Wirtschaftswegekreuzung mit KFZ-Verkehr zu Tennis- und Hundclub.

**Abzweig Radweg Nähe
Bushaltestelle SÜD**

Lichtsignalanlage Jägerstrasse

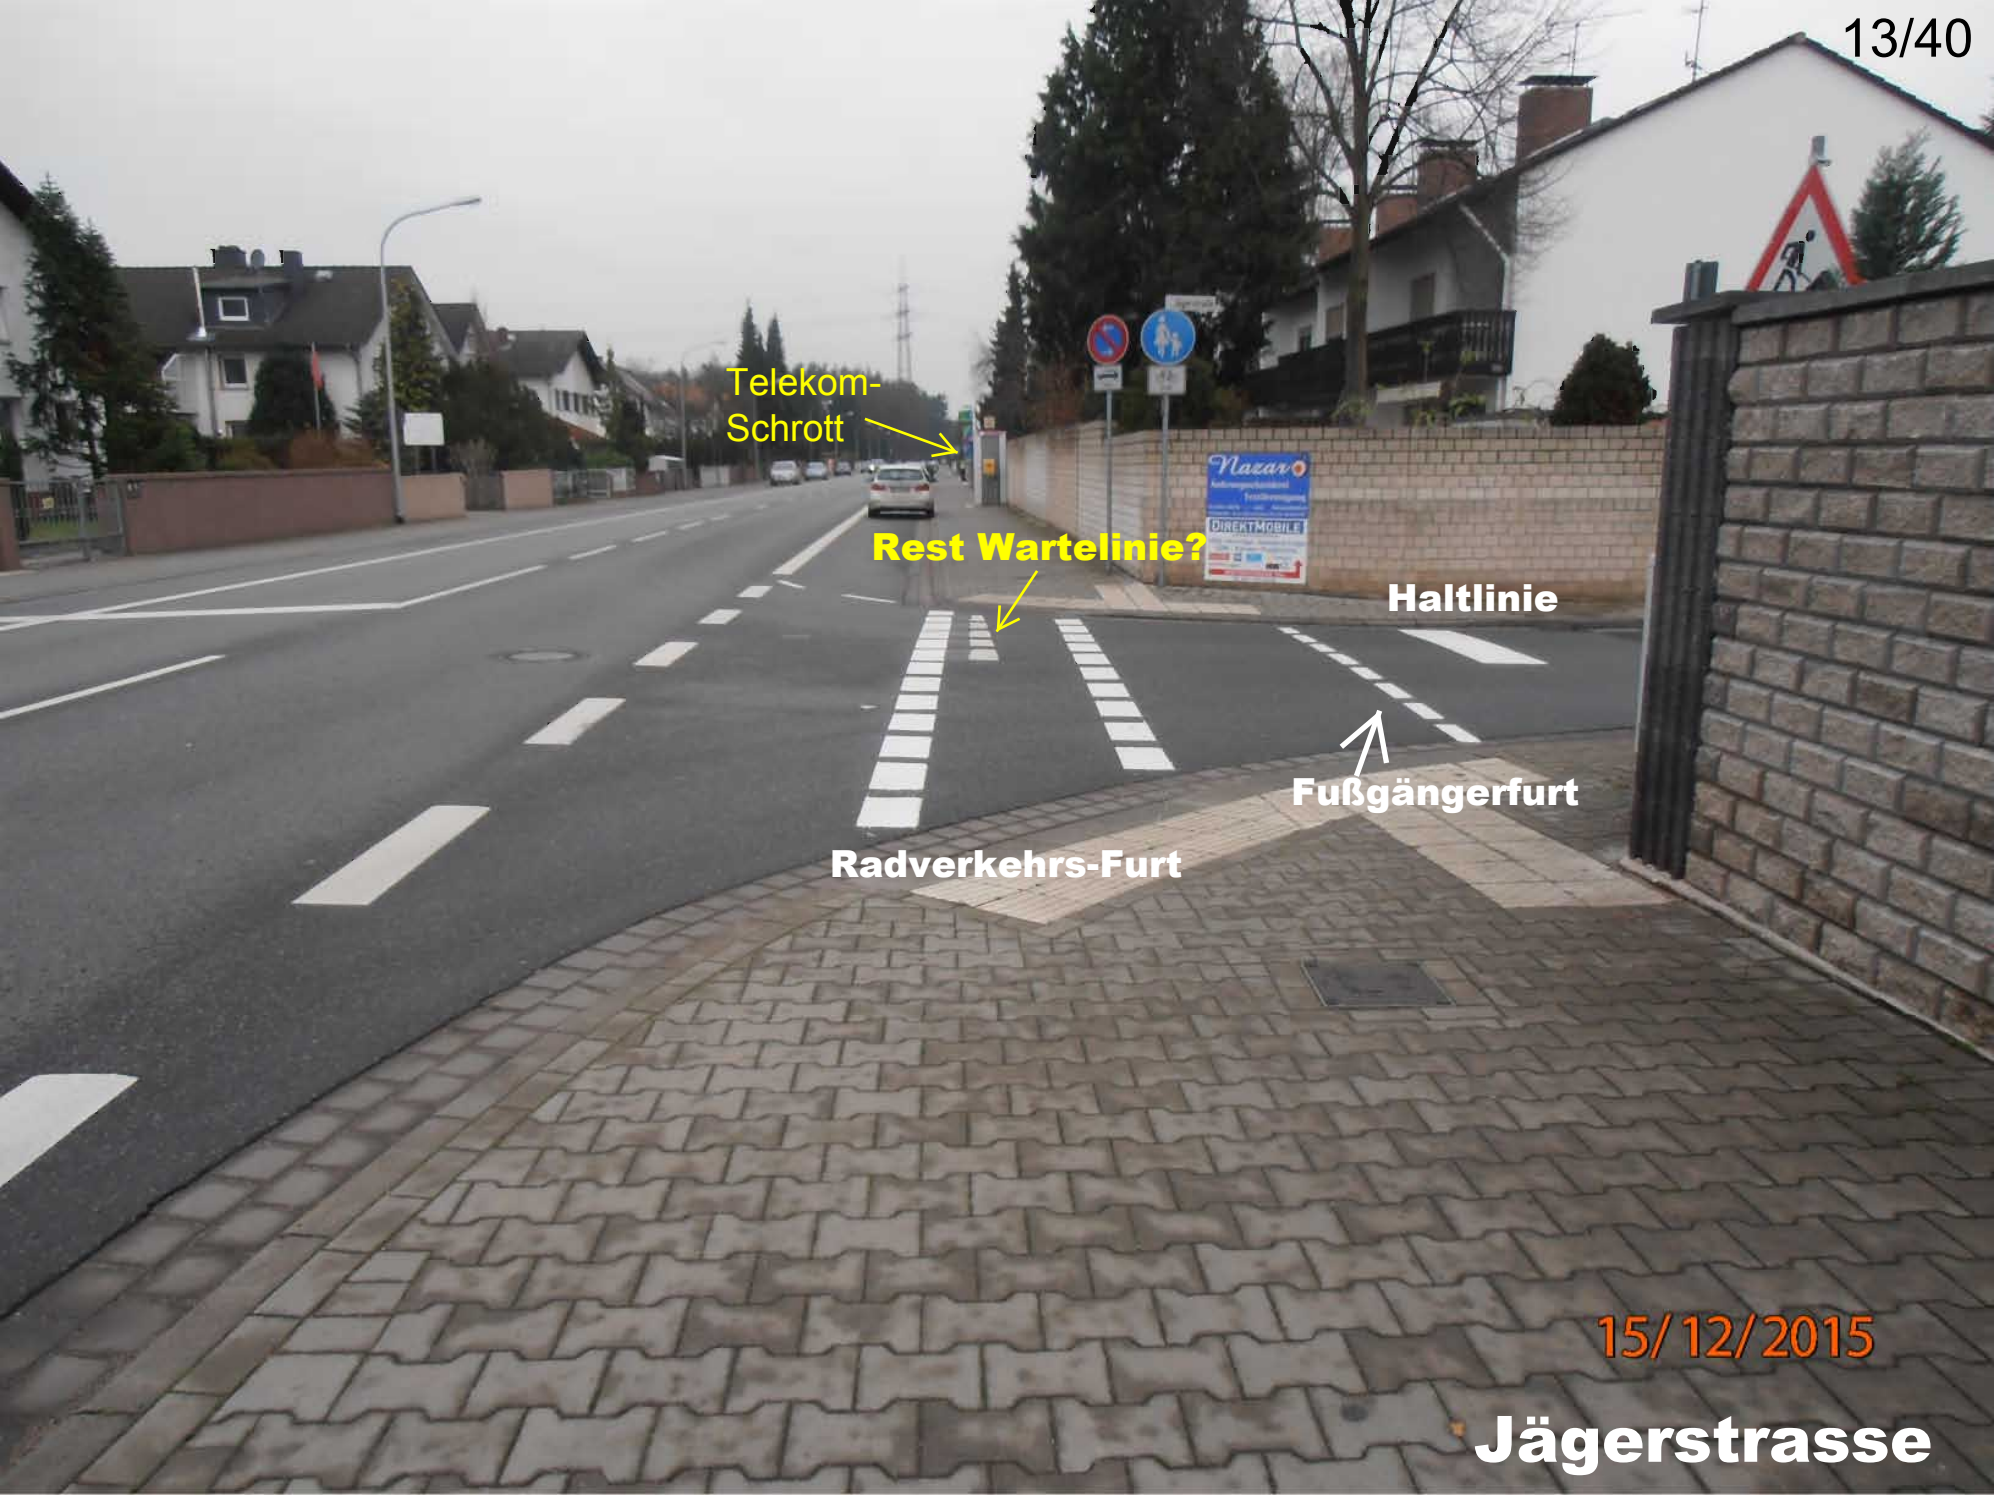
Bordstein-
absenkung?

"Radfahrstreifen" endet
nun vor der Jägerstraße!
Schild "Radweg Ende"
fehlt noch?

Rest Wartelinie?

**Versperrung des "Gehwegs, Radverkehr frei" Nähe Jägerstrasse
durch Telekom-Schrott: defekte, entkernte Telefonzelle**

Querungs- u. Einfädelungshilfe für Radverkehr nördlich der Lerchenstraße:

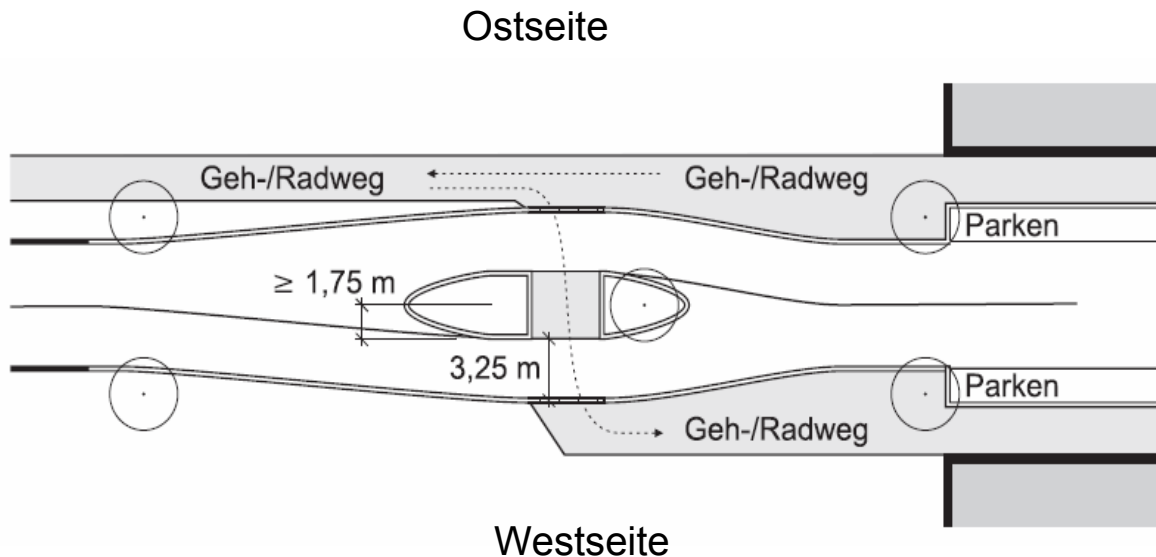
**Blick in Höhe der Mittelinsel/ Radfahrer-Schutzanlage
in Richtung 2-Richtungsradweg/ WA-Kreuzung**

**Der rechte Gehweg ist für die Freigabe des Radverkehrs bis zur
Mittelinsel in beiden Richtungen geplant, 2012 gebaut,
aber 2014 gesperrt worden!**

**Blick ortseinwärts auf die zur Radfahrerquerung
gebaute Radfahrer-Schutzanlage.**

**Dazu ist die Freigabe des linken Gehwegs für
Radfahrer erforderlich!**

**Farbliche Markierung der Verkehrsführung und
Beschilderung erscheint zur
sicheren Einordnung sinnvoll!**

Querungsanlage mit Auflösung des Zweirichtungsradweges in Richtungsradwege
